工程指示 / 要求簡箋(E.I.)

工程指示編號：EI / 1797 / 20

工程名稱：亞皆老街中電

工程項目：鋁窗(連幕牆 TH 窗)及 FD 門拉手樣辦 (訂造款)

美特 15/10/2020 收以下拉手

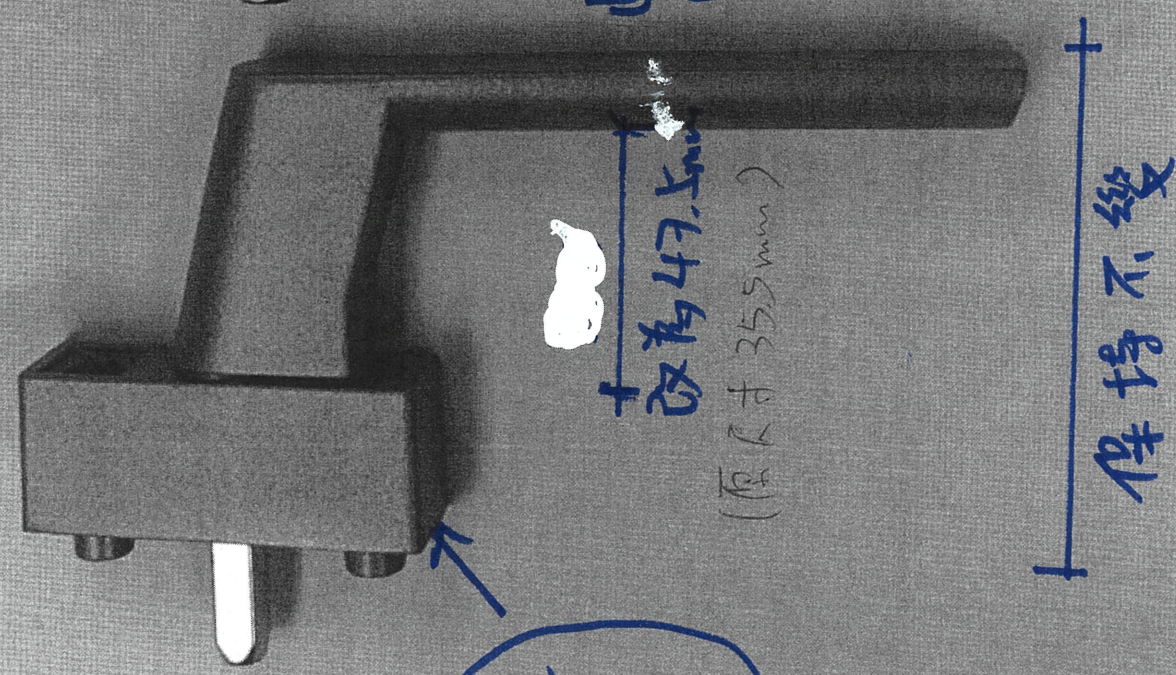
改為12mm

改為12mm

分離式拉手

連體拉手

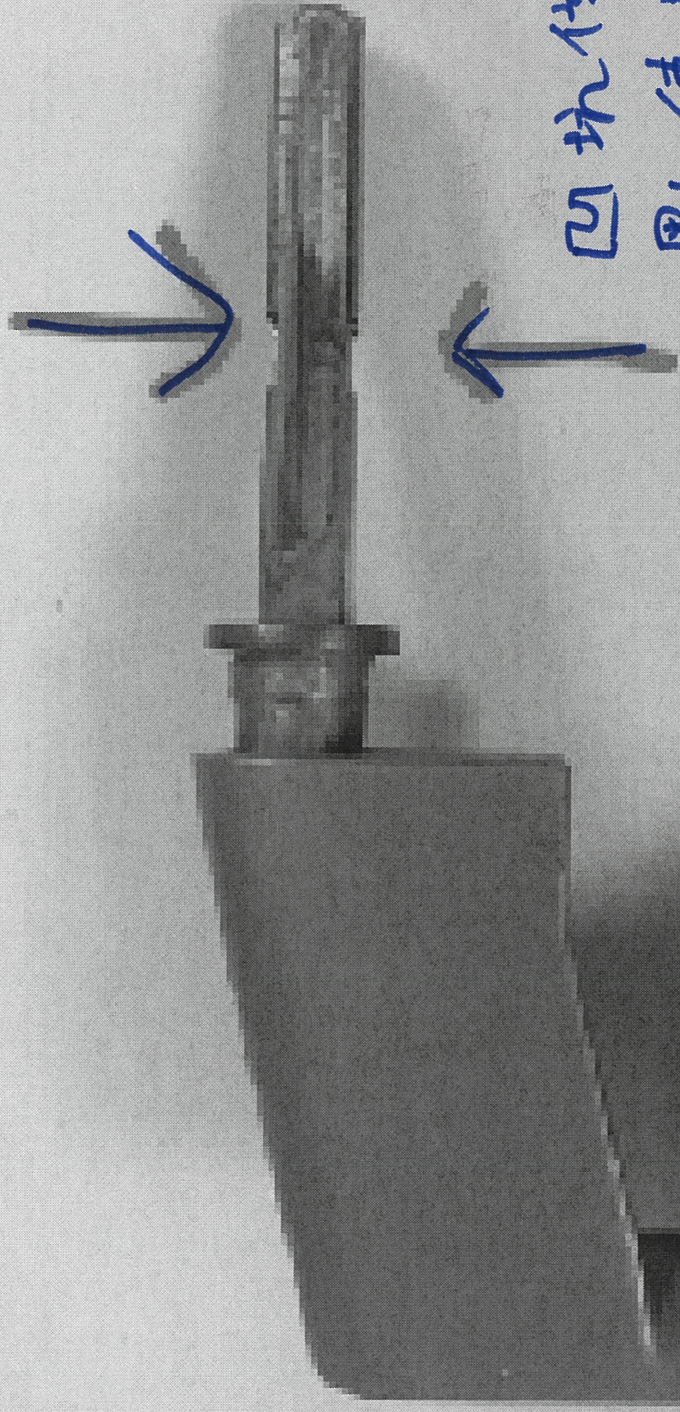
至小 木
此空隙再減短2mm
(減短多些更好)

此尺寸應跟
連體拉手一樣
47.5mm

保持不變

69mm

凹坑位置做深
點使定位更穩固

分離式拉手

(最小做1mm厚)
